**RELATÓRIO DE AUDITORIA DE OBRAS PÚBLICAS
Nº. 080101.01.03.03.082.0317**

**Pavimentação da Rodovia CE-576, trecho CE-155
(CIPP PECÉM) – Porto Pecém (Rodovia das Placas),
Concorrência Pública Internacional Nº 2015004 -
DER**

RELATÓRIO DE AUDITORIA DE OBRAS PÚBLICAS Nº 080101.01.03.03.082.0317

Figura 10 – Nivelamento Topográfico da Estaca 113

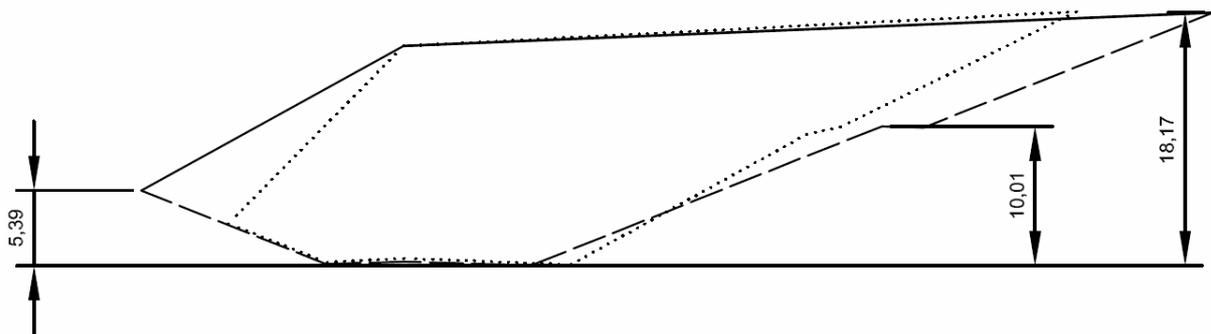
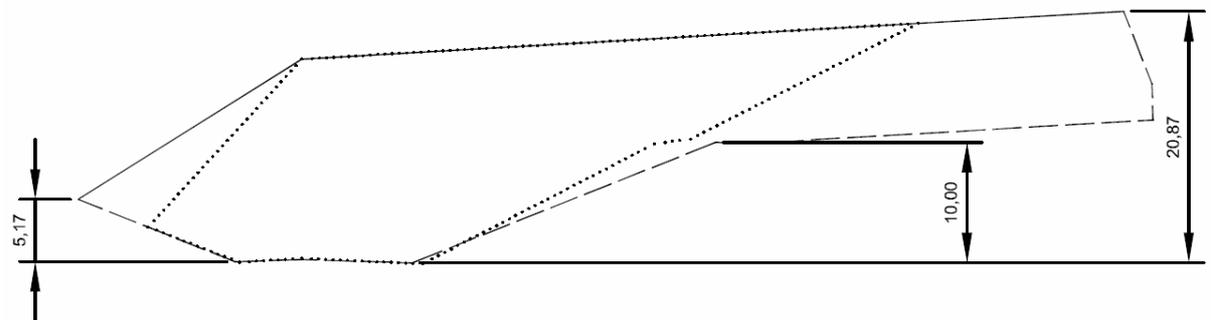
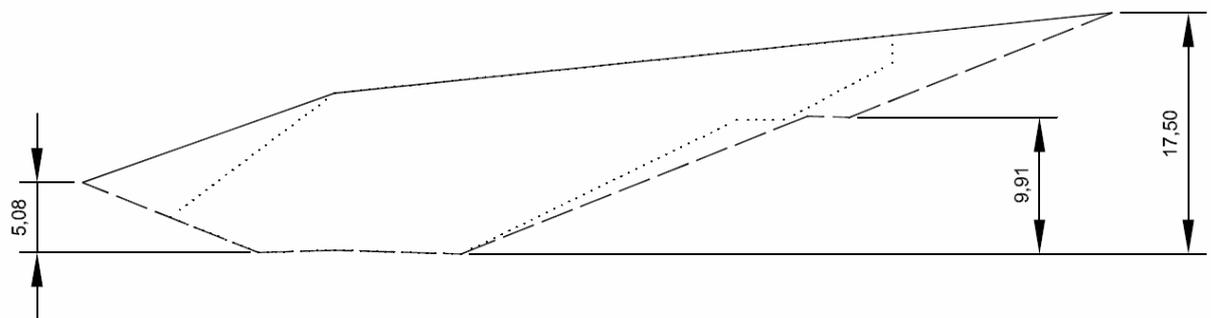
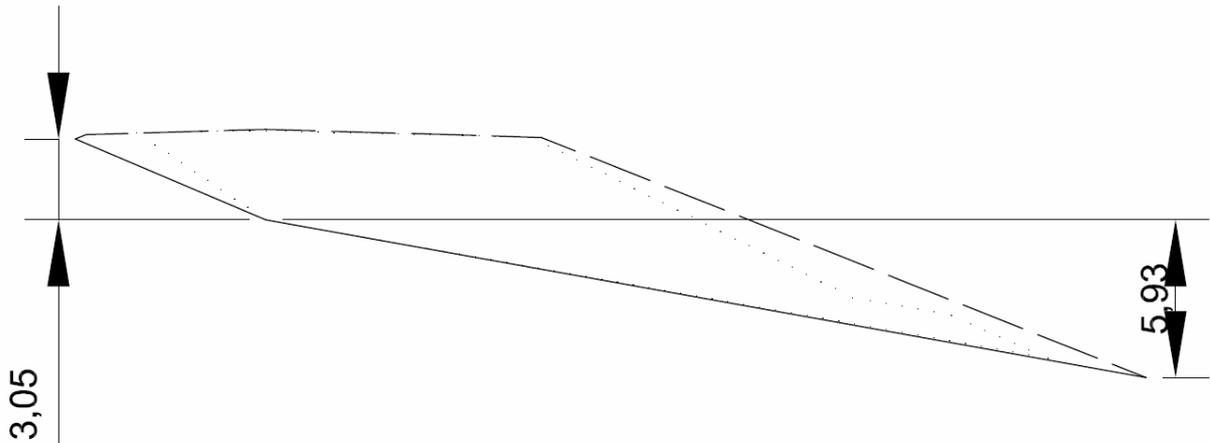
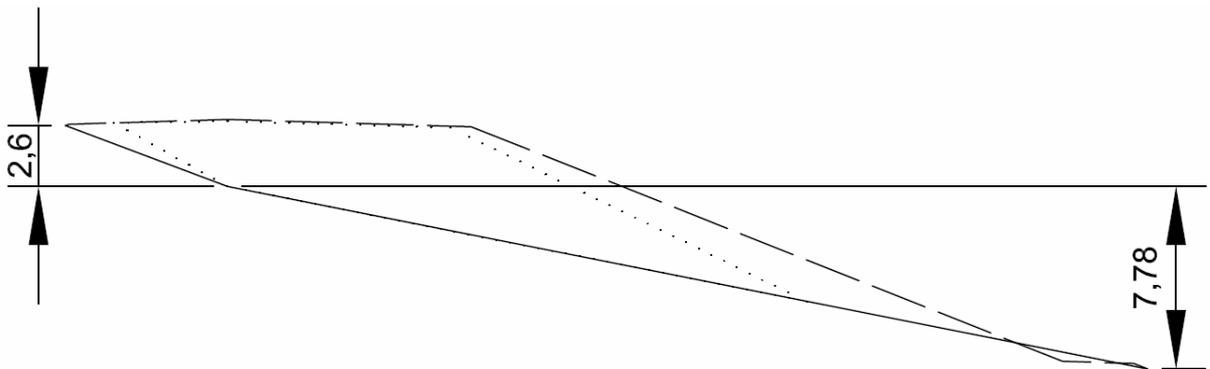
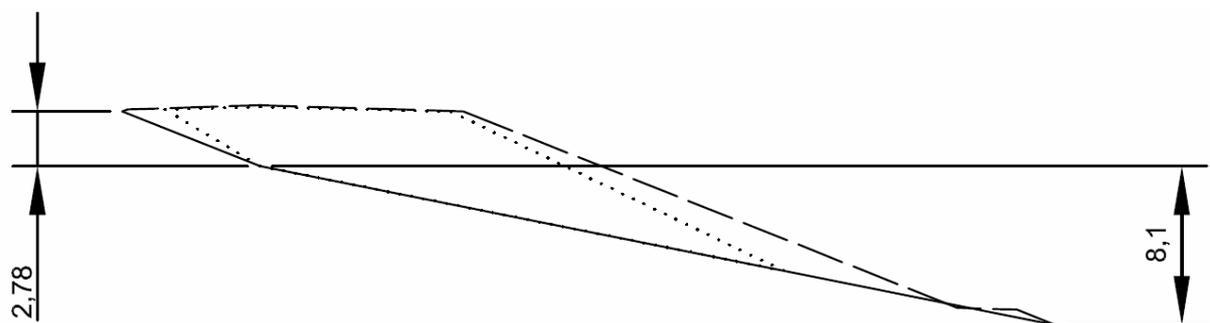
174. As linhas contínuas referem-se ao terreno primitivo, as tracejadas remetem ao projeto readequado e informado pelo DER como executado por meio das medições e as pontilhadas representam o levantamento topográfico feito pela equipe de auditoria.

175. A Tabela 14 apresenta a divergência de área entre as seções transversais analisadas, comparando o projeto com o que foi detectado pela equipe de auditoria.

“Observando a Tabela 10, verificamos que as cotas relacionadas ao eixo da rodovia, relativas ao terreno natural, indicadas e comparadas na referida tabela, são as mesmas. As diferenças nas larguras laterais se devem a configuração do terreno que teve a sua localização modificada pela readequação do projeto”

Figura 18 – Vista do trecho Localizado na Estaca 226

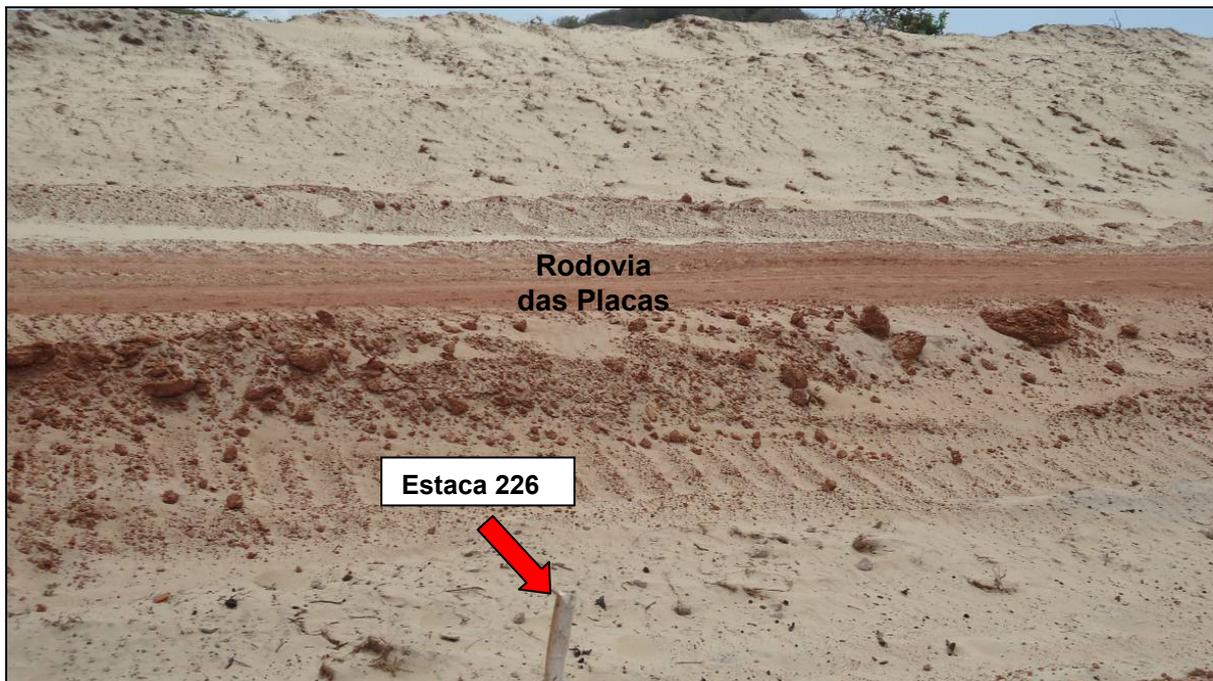
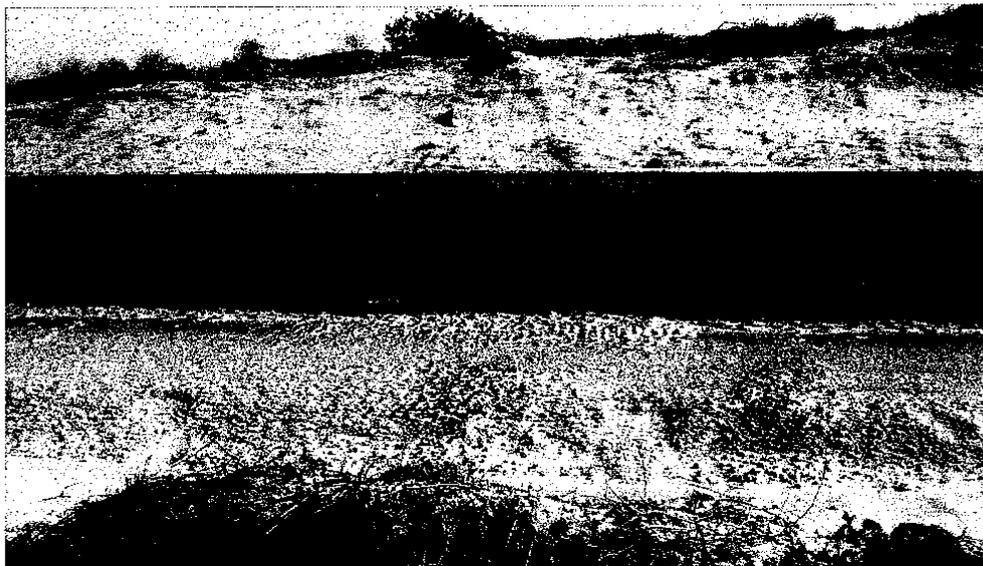
Embora o DER tenha afirmado que os trechos questionados por esta auditoria foram concluídos, entendemos que tais serviços foram pagos de forma indevida à época, já que não haviam sido realizados. Entretanto, não foi possível averiguar tal situação tendo em vista a baixa qualidade das imagens fornecidas pelo DER.

O DER informou que, o controle tecnológico da camada de base foi executado pela supervisora e os resultados não apresentaram divergências com o projeto. Relata, ainda, que todos os segmentos estão concluídos, conforme envio de vários registros fotográficos, a exemplo da imagem apresentada a seguir.

Figura 29 – Gráfico de Enquadramento das Faixas Granulométricas (Contratada x Supervisora)

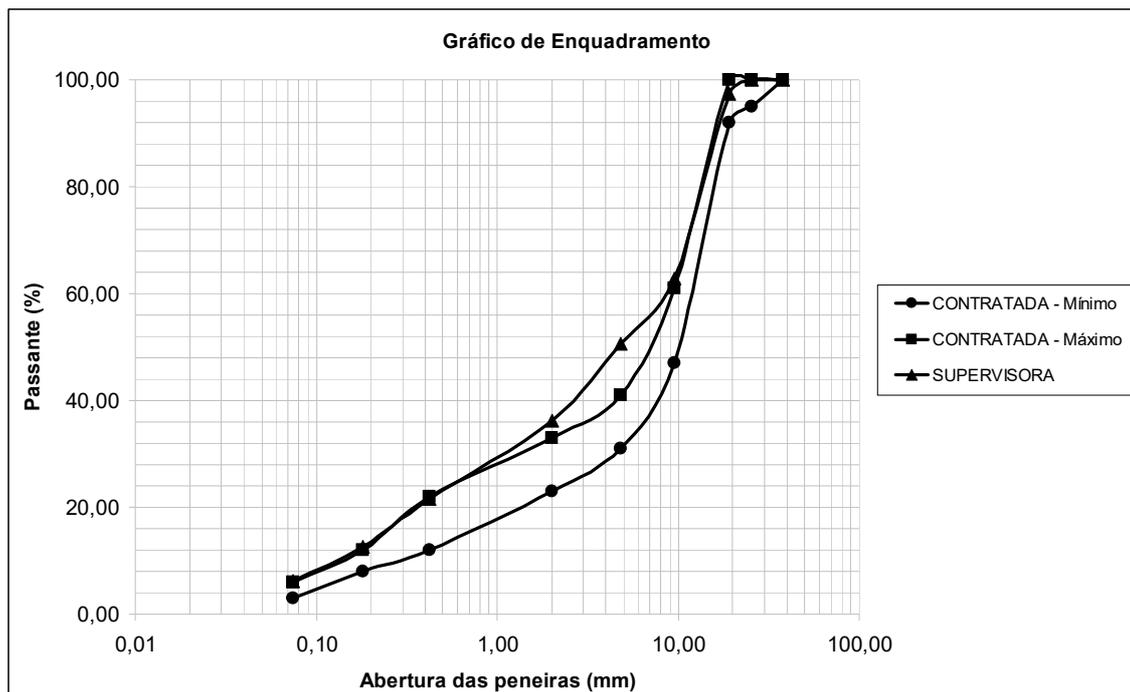
238. As faixas granulométricas estabelecidas pela Contratada, denominadas faixa de trabalho, e os resultados obtidos pela Supervisora podem ser melhor visualizados na Figura 29.

Figura 30 – Gráfico de Enquadramento das Faixas Granulométricas (Contratada x CGE)

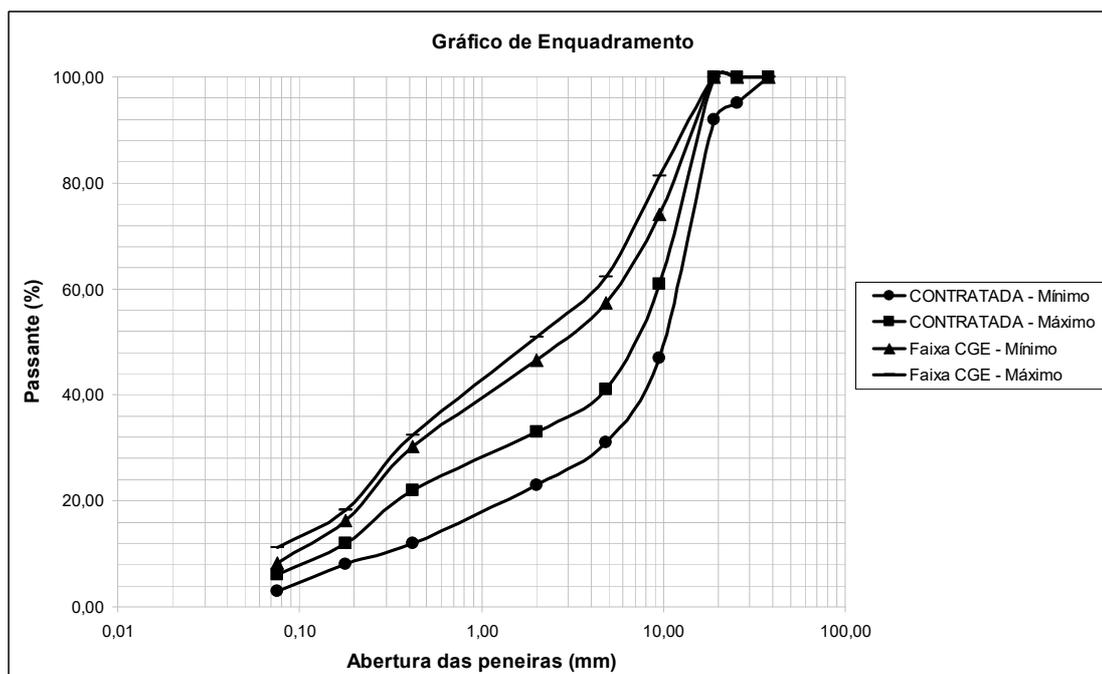
243. Por meio da análise da Figura 30, percebe-se que as faixas granulométricas obtidas, por meio de ensaios realizados com as amostras coletadas em campo pela equipe de auditoria, estão fora das faixas de trabalho estabelecidas no projeto.

Em que pese o entendimento apresentado pelo DER em sua manifestação, os corpos de prova extraídos obedeceram a um plano de amostragem, onde seus resultados foram submetidos a uma análise estatística conforme dispõe a norma DNIT 031/2006 – ES. Além disso, utilizou-se sonda rotativa disponibilizada pelo auditado e os ensaios laboratoriais também foram realizados no laboratório do próprio DER, com o auxílio do seu pessoal.
